## KIRCHENANLAGE IN BERLIN-WILMERSDORF AM HOHENZOLLERNPLATZ

## NEUBAUTEN IM GEORGSGARTEN IN NORDERNEY

### AUSBAU DES STAATLICHEN BADES

ABB. 2 (OBEN)  
SCHAUBILD  
I. ENTWURF

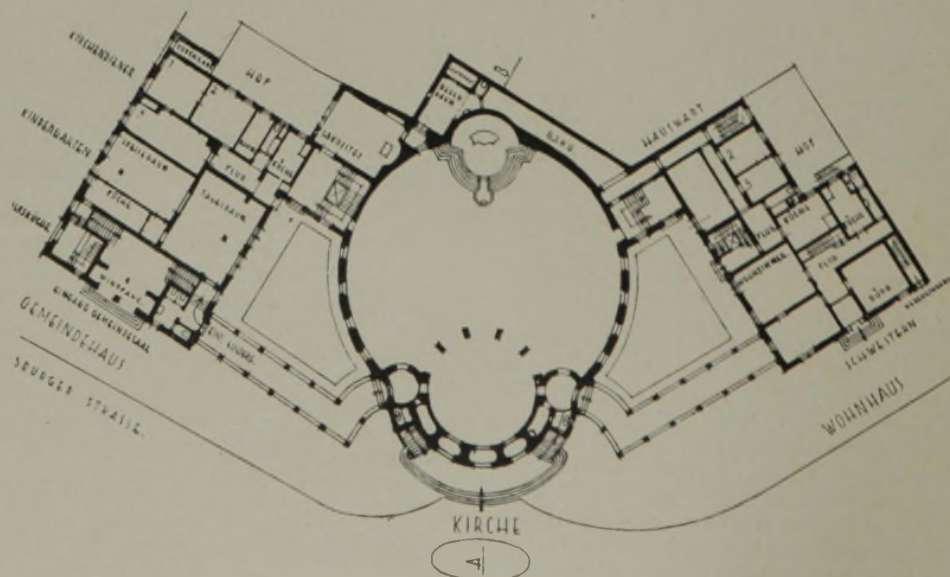
Die Wahl eines Zentralbaues als Mittelpunkt einer symmetrischen Anlage stellt einen bemerkenswerten Baugedanken dar, welcher dem Platzbilde in jeder Hinsicht Rechnung tragen könnte. Doch ist es dem Verfasser nicht gelungen, die anschließenden Profanbauten in eine angemessene architektonische Verbindung mit dem Zentralbau zu bringen, welche auch den praktischen Forderungen Rechnung trägt. Dies wirkt sich aus in der höchst ungünstigen Gestaltung zahlreicher Räume.

Der an sich wirkungsvoll gegliederte Turm mit spitzem Helm steht mit den anschließenden dadlosen Bauteilen nicht im Einklang. Flache Dächer dürften im vorliegenden Falle grundsätzlich auszuschließen sein aus ästhetischen wie wirtschaftlichen Gründen.

ABB. 5 (OBEN)  
SCHAUBILD

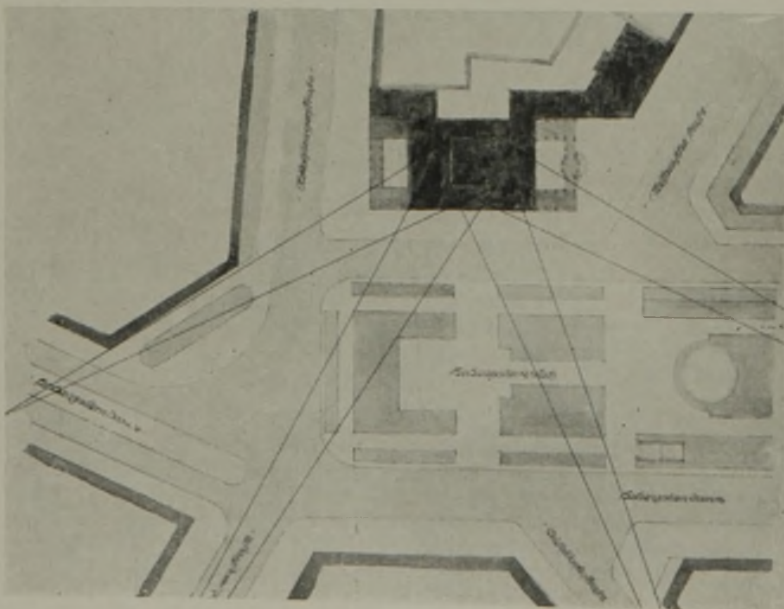
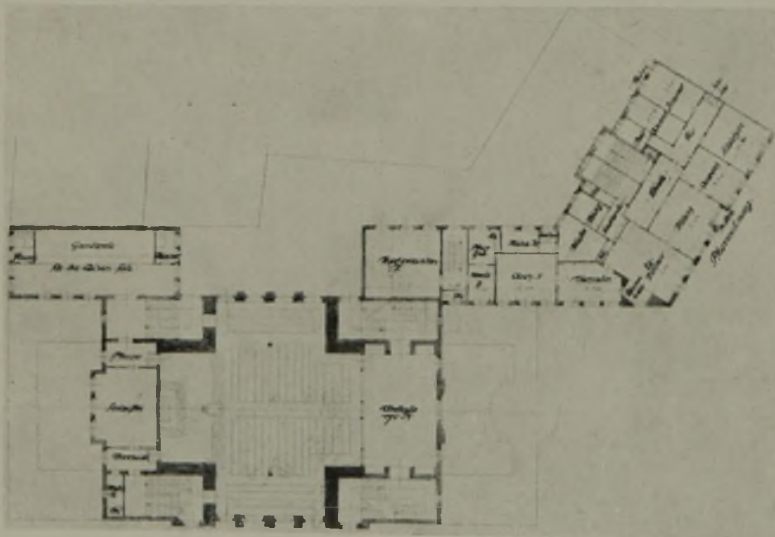
Die Gesamtanordnung der Baumassen mit der Stellung des Turmes parallel zu der Achse der Nassauischen Straße ist günstig. Die Fassadenbildung des Gemeinde- und Pfarrerhauses ist natürlich und klar und bringt diesen Bauteil am Hohenzollernplatz zu guter Wirkung. Dagegen hätte das Kirchengebäude in der Masse bedeutsamer gestaltet werden müssen. Der auf oblonger Grundfläche zentral entwickelte Turm wirkt mit seiner kleinlich gegliederten Bekrönung und der schwächlichen Blendengliederung des Unterbaues stark konventionell, infolge willkürlichen Herausrückens aus der Achse des Kirchenbaues im Bilde der Kirche unentschieden.

Die Überdeckung des Kirchenraumes mit einer Scheinkonstruktion muß — abgesehen von akustischen Nachteilen — als nicht würdig bezeichnet werden.

ABB. 10 (OBEN)  
SCHAUBILD

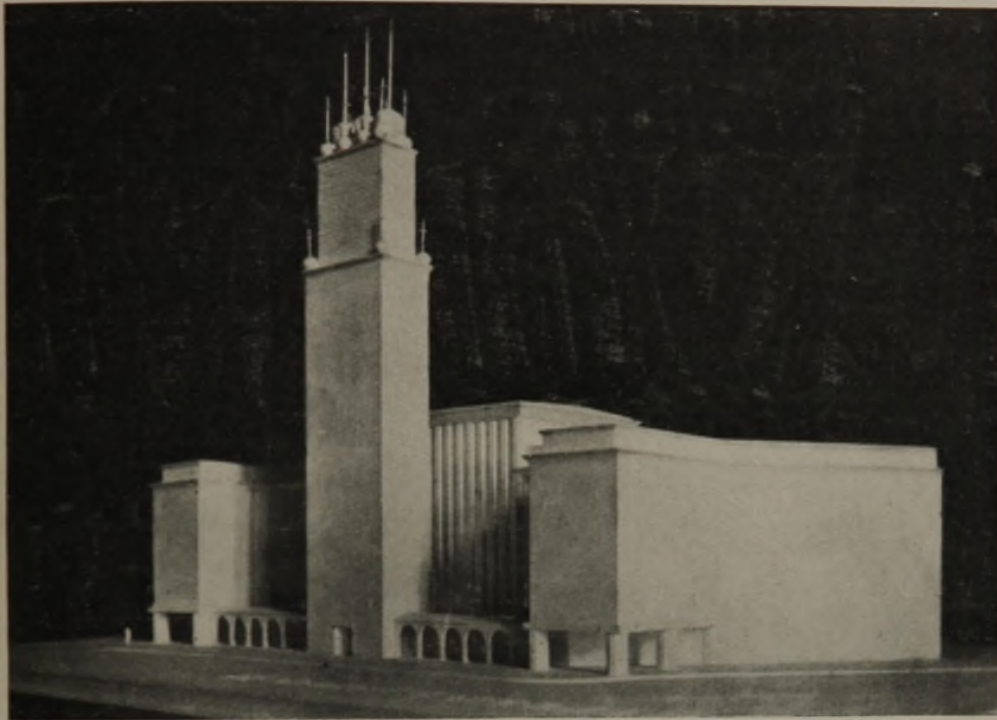
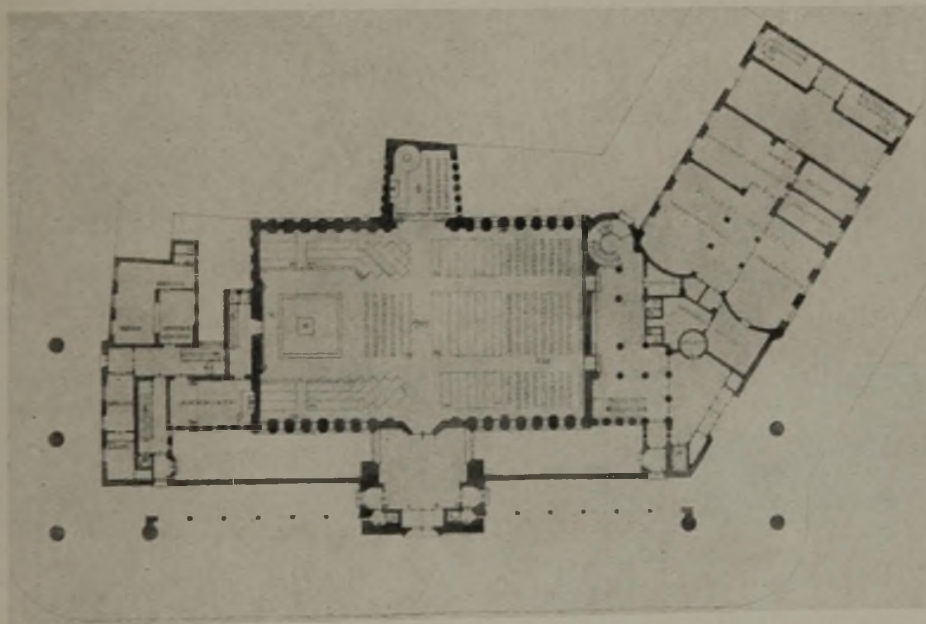
Die Baugruppe steht zum Teil auf Straßenland; es ist sehr fraglich, ob die erforderlichen Dispense erteilt werden. Überdies werden die auf wenige derbe Stützen gelagerten in den Platz vorspringenden Bauteile eine ästhetisch sehr ungünstige Wirkung ergeben. Die Stellung des Turmes in ganz geringem Abstand vom Kirchenhause ist nicht glücklich. Immerhin ist es dem Verfasser durch Überschreitung der bebaubaren Fläche gelungen, einen monumentalen straffen Zug in die Gesamtbauanlage zu bringen, zu dem allerdings die spielerische Bekrönung des Turmes im Widerspruch steht.

Die Höhe des Kirchenraumes ist im Verhältnis zur Grundfläche zu groß, so daß eine unschöne Raumwirkung entsteht. Die Anordnung des Haupteinganges in der Querachse des Kirchenraumes ist nicht zweckmäßig und wird, abgesehen von dem durch die vermehrten Gänge bedingten Verlust von nutzbarer Fläche, zu Störungen des Gottesdienstes führen.

ABB. 2  
LAGEPLAN. 1 : 3000

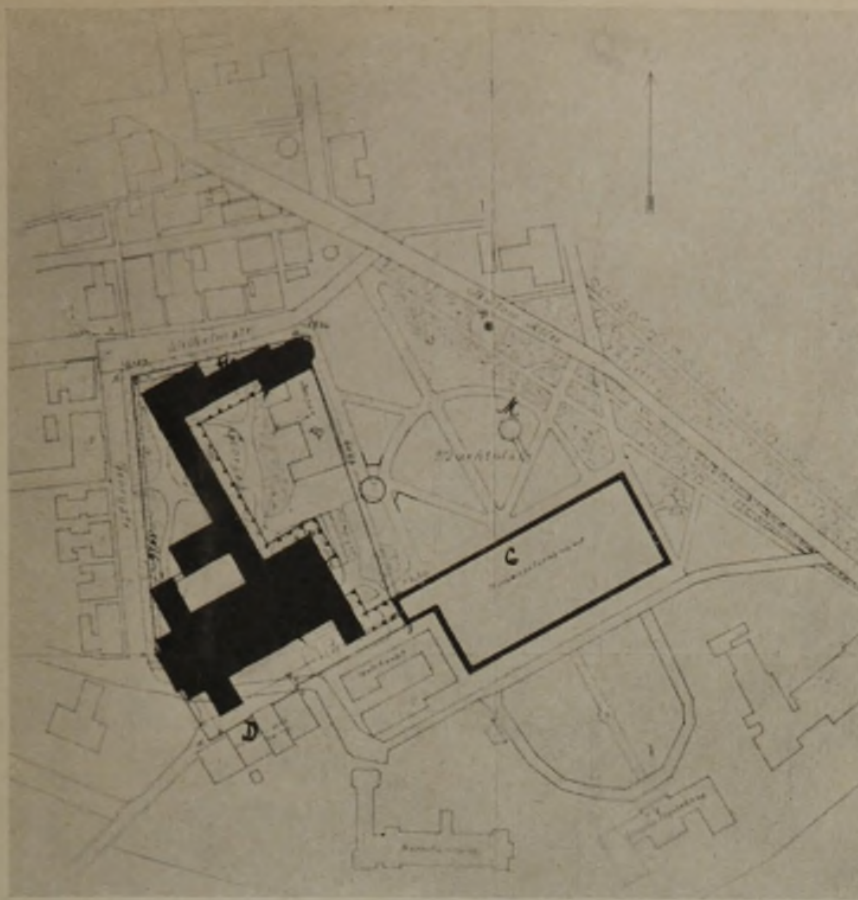
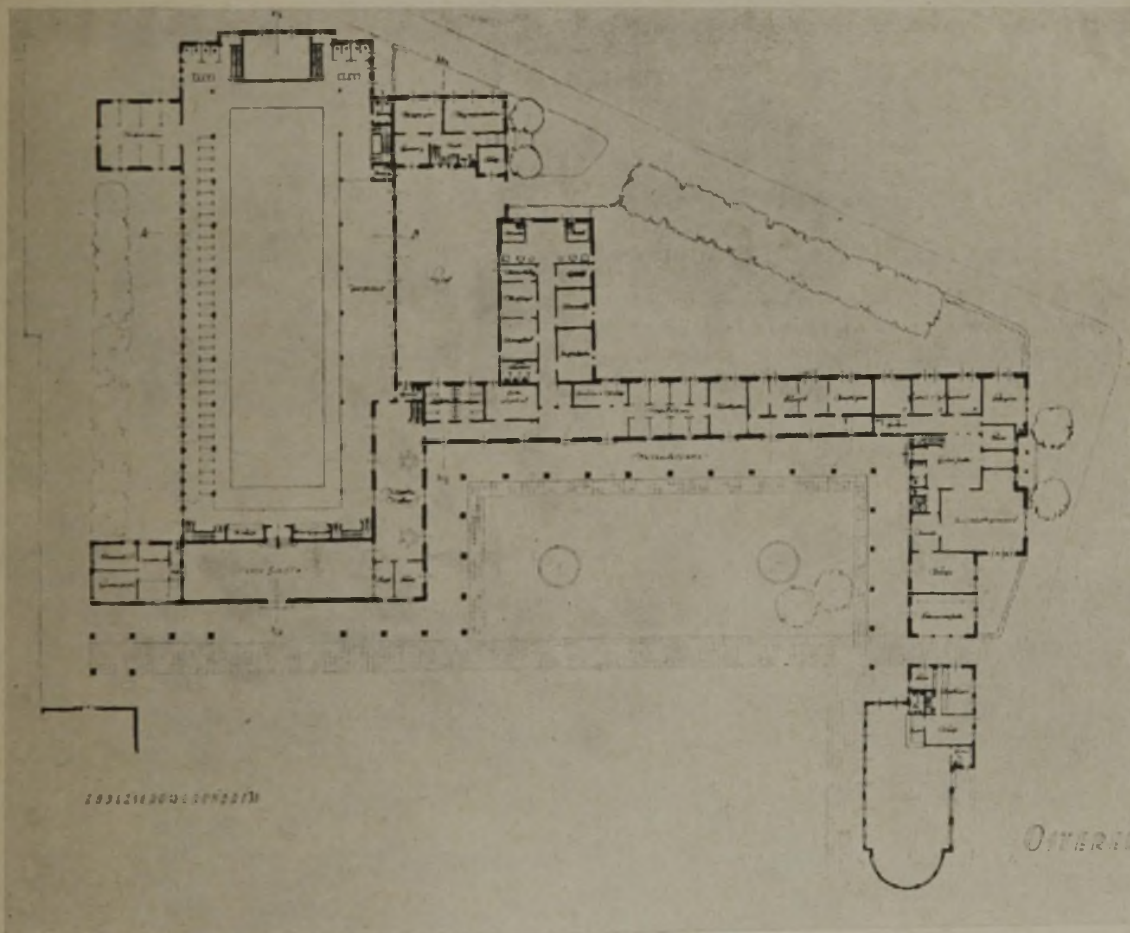
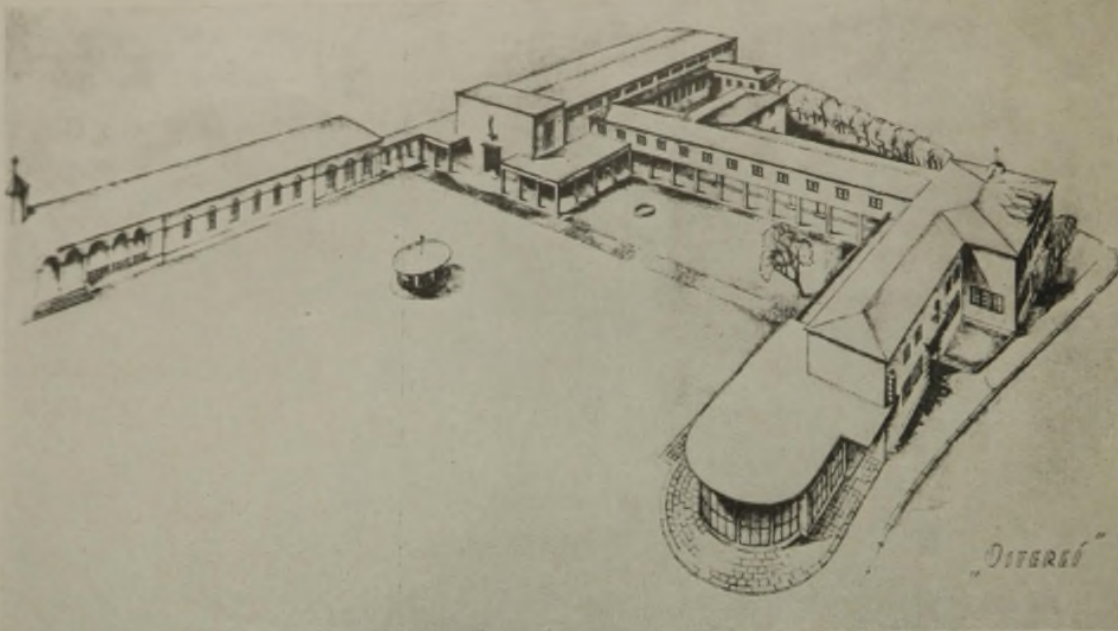
Die Stellung der neuen Baugruppen auf dem Baugelände ist außerordentlich geschickt, so daß unter äußerster Schonung des Baumbestandes eine günstige

Einbeziehung eines großen Teiles desselben zu den Kuranlagen erreicht ist. Die Linienführung der neuen Baugruppen zum Konversationshause ist sehr malerisch und unterstützt die Wirkung desselben. Die Grundrißanlage erfüllt das Programm im wesentlichen restlos mit sehr geschickter Anordnung der einzelnen Raumgruppen zueinander. Besonders ist die günstige Lage des Cafés, der Büros, der Wohnung und die Anlage eines Wirtschaftshofes hervorzuheben. Dieser Entwurf zeichnet sich von den übrigen durch die Erfüllung der Aufgabe wesentlich aus, so daß er als Grundlage für den Ausführungsentwurf bezeichnet werden kann. Es ist im Interesse einer günstigeren Gesamterscheinung zu erwägen, die Dachneigungen mit Ausnahme derjenigen des Schwimmbades zu erhöhen, so daß diese in Übereinstimmung mit dem alten Konversationshaus als Ziegeldächer auszuführen sind. —

ABB. 4  
SCHAUBILD

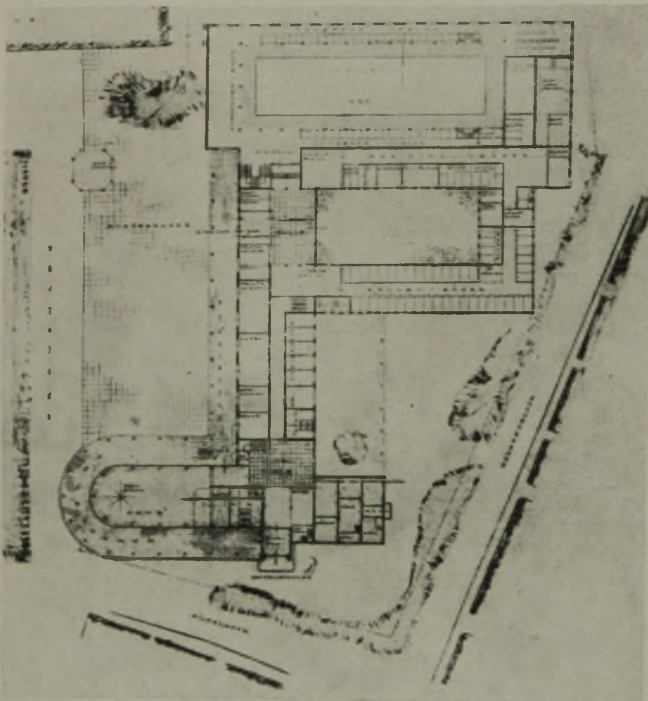
Die Gesamtaufteilung und Grundrißlösung ist gut. Besondere Vorzüge sind der Zugang zu den Bade-räumen, ebenso die Lage der Hotelgruppe, der Wohnung und des Cafés. Auch ist die Erhaltung der Baumgruppen an der Georgstraße und vor dem Konver-

sationshaus zu erwähnen. Die Anlage einer großen zusammenhängenden Grünfläche vor dem Konversationshaus ist als Anregung zu begrüßen. Architektonisch ist die neue Baugruppe gegenüber der bestehenden abweichend behandelt. Die um etwa 2<sup>m</sup> höher durchgehende Trauflinie der neuen Baugruppen beeinträchtigt jedoch die architektonische Bedeutung des alten Konversationshauses zu erheblich. Die Stellung des Turmes an der Wilhelmstraße sowie die gesamte Baugruppe nach dieser Seite ist reizvoll. —

ABB. 7 (OBEN)  
 SCHAUBILD

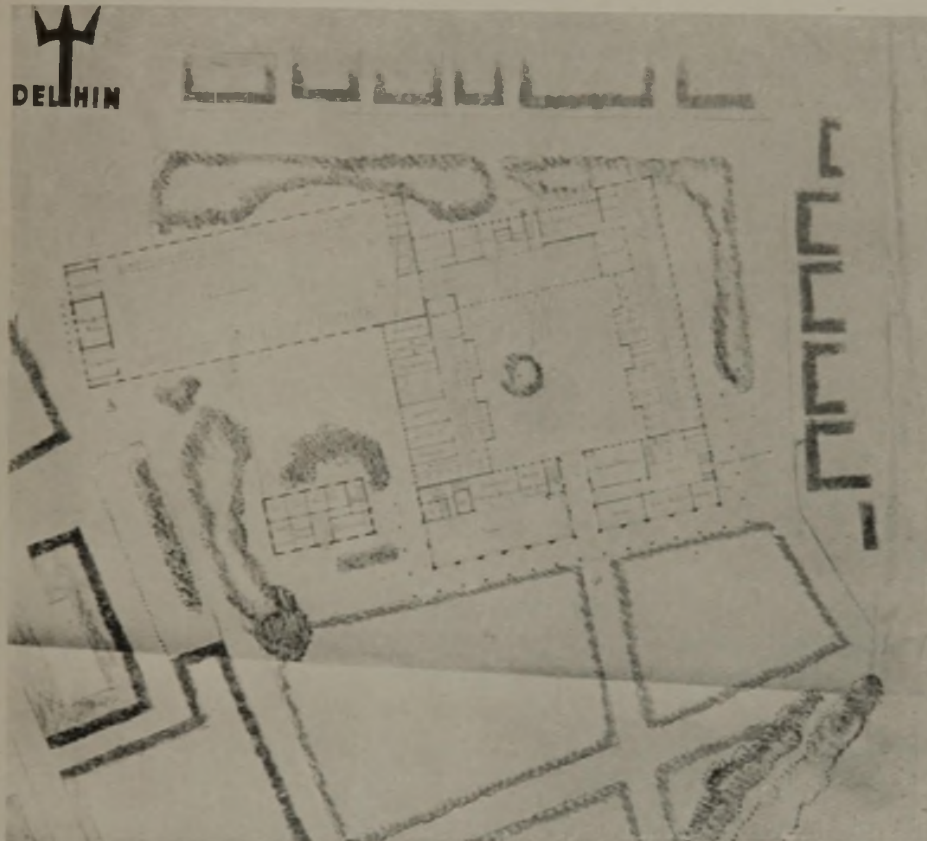
Der Verfasser hat den neuen Bauteil ganz für sich gruppiert ohne unmittelbaren Zusammenhang mit dem Konversationshaus. Er erhält dadurch die schöne Baumgruppe in der Nähe des letzteren, nutzt aber diesen freien Winkel nur dazu aus, an dieser ungeeigneten Stelle ein Wohn- und Bürohaus zu erbauen. Die schöne Gartenfläche wird daher zum großen Teil nur diesem zugute kommen, ohne ihm die Möglichkeit der Ausnutzung eines Wirtschaftshofes zu geben. Der Zugang zur Schwimmhalle durch einen an sich schön gegliederten Brunnenhof ist nicht genügend architektonisch hervorgehoben und stört die Benutzung der zu kurzen Wandelhalle. Der Verfasser hat in dem Bestreben, dem neuen Bauteil ein besonderes Gepräge zu geben, die Außenwände über die Trauflinie hinaufgezogen, was bei den klimatischen Verhältnissen bedenklich erscheint. Die Architektur ist frisch und schnittig. —

KENNWORT: „FORUM“. Verfasser: Arch. B. D. A. Rud. Jakobs, Bremen

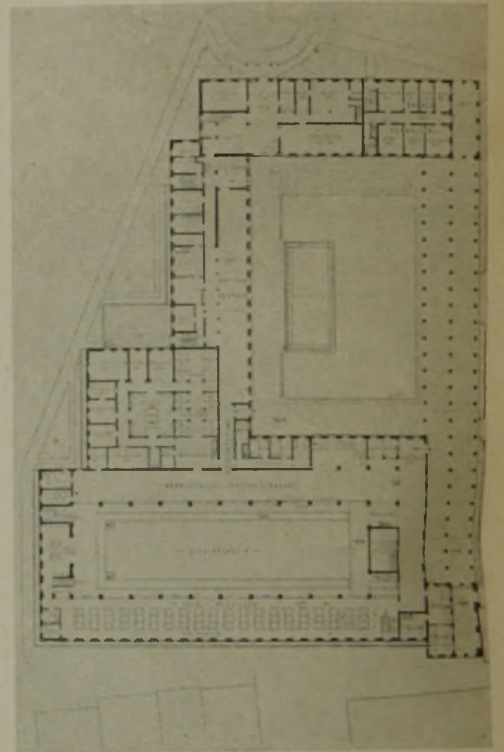
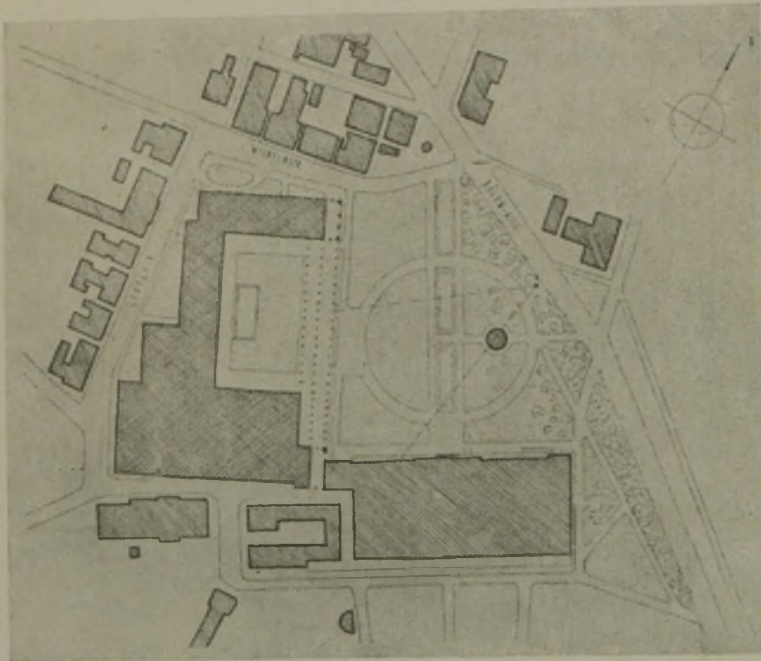
Der Zugang zu den medizinischen Bädern durch den Zuschauerraum der Schwimmhalle wird bemängelt, ebenso der schmale Durchgang mit Garderobe von diesem zum Café. Dieses liegt von der Kurhausanlage

und dem Leben dort zu ablegen, auch hat es zu wenig Tiefe. Die Front nach der Georgstraße ist sehr zerrissen. Dagegen ist im Zusammenhang mit dem Konversationshause die Architektur der neuen Gebäudegruppen sehr schön und großzügig. Allerdings ist die zum Teil zweiseitig offene Wandelhalle den klimatischen Verhältnissen nicht entsprechend. —

ABB. 13 (RECHTS)  
GRUNDRISS DES ERD-  
GESCHOSSES. 1 : 1200

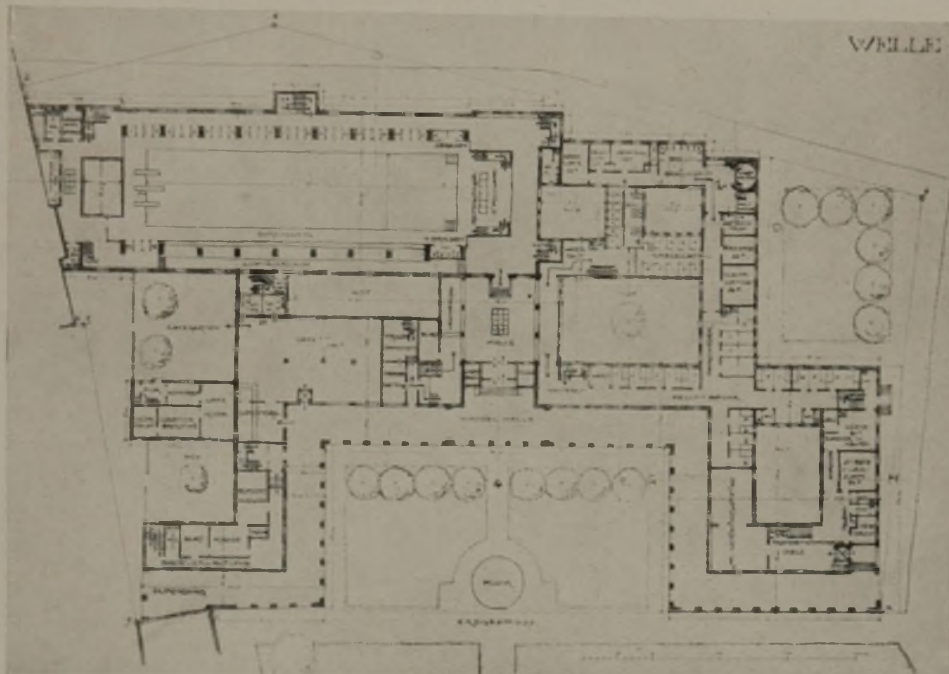
In dem Bestreben, das Programm restlos zu erfüllen, hat der Verfasser die Anlage durch reichliche Korridore und Innenhöfe sehr kompliziert, und ist dadurch die Inanspruchnahme des Grundstücks eine zu große, was auch wirtschaftliche Nachteile zur Folge hat. Der Verfasser hat die neue und die alte Baugruppe zu einer vollkommenen Übereinstimmung zu bringen versucht. Es ist ihm aber nicht gelungen, in der einspringenden Ecke einen guten Zusammenschluß mit dem Konversationshaus zu erzielen. Auch ist der alte Baumbestand fast ganz verschwunden —

ABB. 14-16. KENNWORT: „ABC“. Verfasser: Prof. Bruno Paul, Berlin

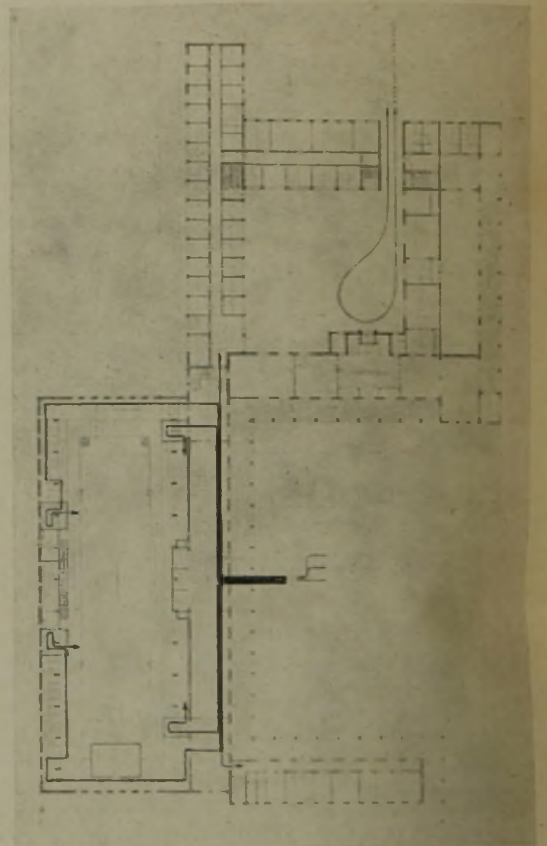
Die Gesamtanlage mit den sich schneidenden beiden Hauptachsen wird bemängelt. Der Hoteleingang liegt an der verkehrten Stelle. Auch ist die Zufahrt durch den Hof nachteilig. Die Lösung des Schwimmbades ist an und für sich gut, jedoch ist die Anlage der medizinischen und Einzelbäder auseinandergerissen und zu ablegen zur Benutzung durch die Hotelgäste. Der Zusammenhang der neuen Baugruppe mit dem alten Konversationshause ist in nobler Weise gedacht, jedoch ist der Anschluß an das Konversationsgebäude zu lahm. —
